Kurzbericht

Projekt	Arealentwicklung Gygerrain, Faulensee
Projekt Nr.	33.1255
Ort, Datum	Spiez, 19. März 2021
Betrifft	Richtprojekt 4.3.2021: Geologisch-geotechnische Machbarkeitsbeurteilung

Kurzbericht

Betrifft **Baugrundabklärungen**

Übersicht mit den Sondierstandorten

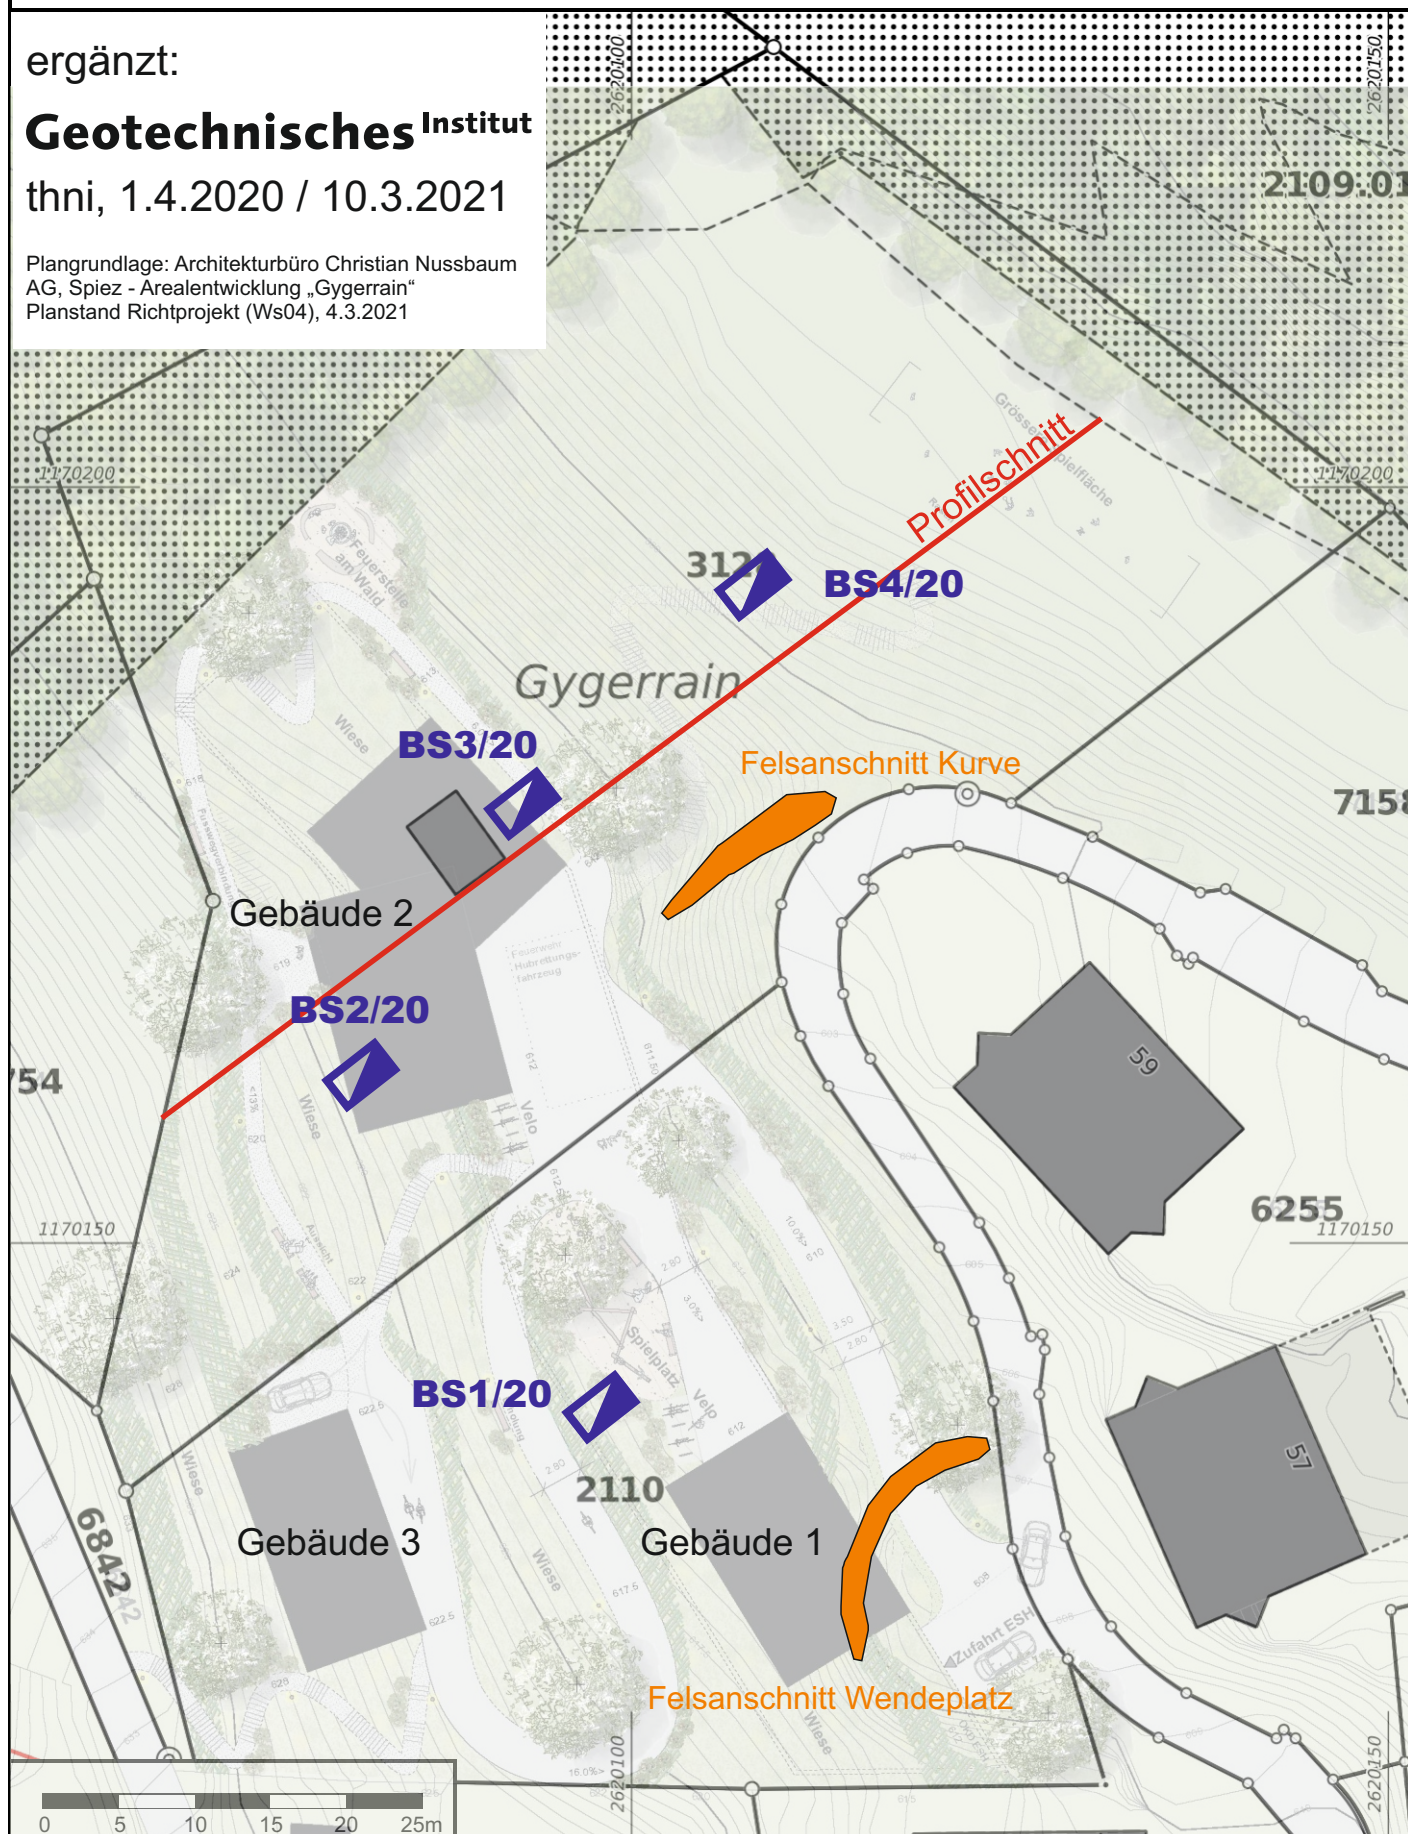
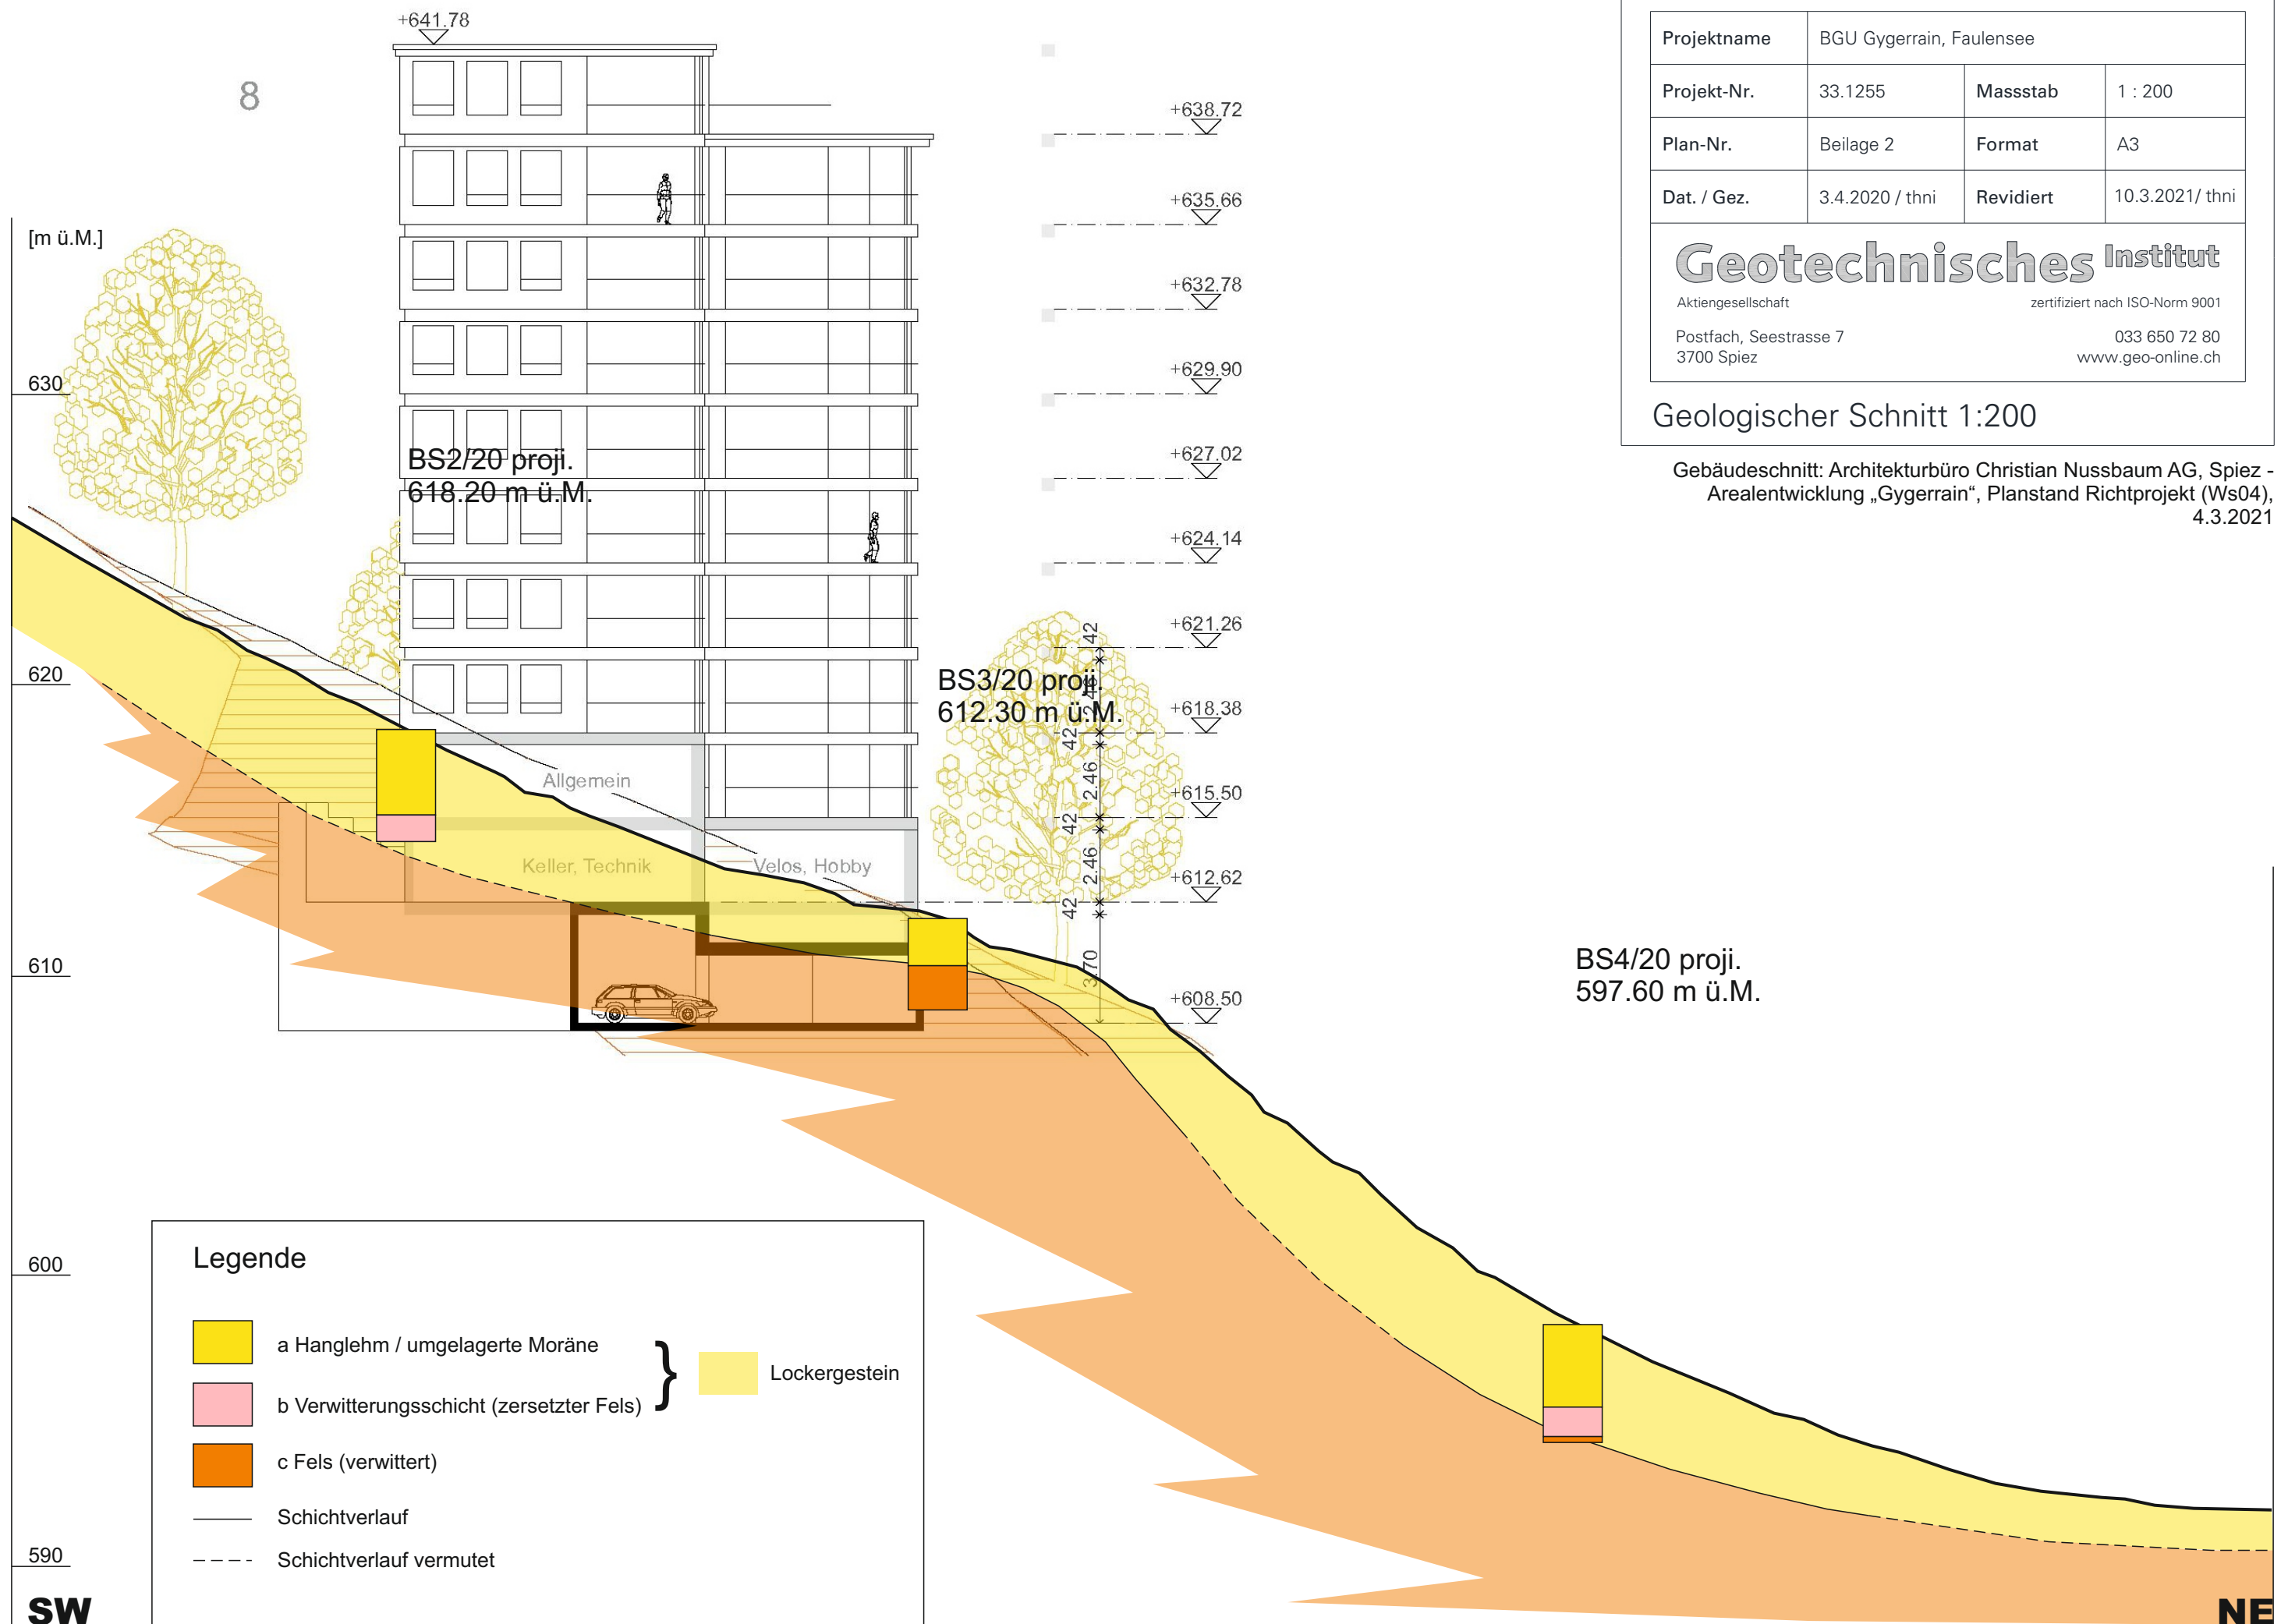
Beilage 1 zeigt die Standorte der Sondierungen in Bezug zum aktuellen Richtprojekt. Beilage 2 enthält den geologischen Schnitt aus [4] ergänzt um einen Schemaschnitt aus dem Richtprojekt.

Auf der Talseite beträgt die Fundamenttiefe der beiden Mehrfamilienhäuser jeweils mind. 2.5 m, auf der Hangseite entstehen Baugrubenschnitte von > 5 m. Gemäss den Beobachtungen bei der bestehenden Parkplatznische (verwitterter Fels an der Terrainoberfläche anstehend) und den Befunden aus der Bagger-sondierung BS1/20 (Schicht c ab 3.5 m unter Terrain) liegt die Felsoberfläche unterhalb. Die Einstellhalle unter Gebäude 1 gründet vollständig in Schicht c, bei Gebäude 3 dürfte die Fundamentsohle auf der Talseite teilweise in Schicht b (Verwitterungsschicht) zu liegen kommen.

Die Fundamentsohle von Gebäude 2 inkl. der darunterliegenden Einstellhalle befindet sich auf der Talseite ca. 4 m und auf der Hangseite > 10 m unter Terrain. Damit kommt die Aushubsohle vollständig in Schicht c oder in den unverwitterten Fels zu liegen.

Die Einstellhalle sowie Gebäude 1 gründen ausschliesslich im Fels (Schicht c), die Fundationssohle von Gebäude 3 dürfte auf der Talseite lokal in der Verwitterungsschicht (Schicht b) liegen. Der Fels ist prinzipiell für Flachfundationen geeignet (vgl. [4], Kap.5.1). Bei Gebäude 3 sind Vorkommen von Schicht b an der Aushubsohle zu ersetzen. Gemäss den Baugrunderkundungen ist auf der Talseite mit einer Materialersatzmächtigkeit von ca. 1 m zu rechnen.

Aufgrund möglicher Lösungs- und Absenkphänomene sind die Untergeschosse zur Überberückung möglicher Absenktrichter als steife Kasten auszubilden. Die hangseitigen Baugrubenanschnitte sind mit Nagelwänden zu sichern.

Gebäude 2 kommt ausschliesslich in den angewitterten (Schicht c) oder den unverwitterten Fels zu liegen. Dieser ist grundsätzlich tragfähig. Da das mehrgeschossige Gebäude zu hohen Gründungslasten führt, ist die Gebäudefundation mit vertieften Untersuchungen zu evaluieren.

Die hangseitigen Baugrubenanschnitte sind mit Nagelwänden zu sichern.

Fazit: Die Gebäude 1 und 3 sind aus geotechnischer Sicht machbar. Die Risiken aus dem verkarstungsanfälligen Untergrund und der Hanglage können mit bautechnischen Massnahmen minimiert werden (vgl. [4], Kap.5.1).

Fazit: Gebäude 2 ist aus geotechnischer Sicht ebenfalls machbar. Wir sehen aus den vorliegenden Grundlagen keine Risiken, die die geotechnische Machbarkeit der Gründung von grundsätzlich in Frage stellt. Die Beurteilung der Machbarkeit einer Flachfundation ist mit den vorliegenden Grundlagen (noch) nicht möglich. Es sind zusätzliche Erkundungen notwendig, um die Interaktion Bauwerk / Baugrund detailliert analysieren zu können. Zeigen die Untersuchungen, dass eine Flachfundation nicht realisierbar ist, ist eine (kostenintensivere) Tiefengründung vorzusehen.
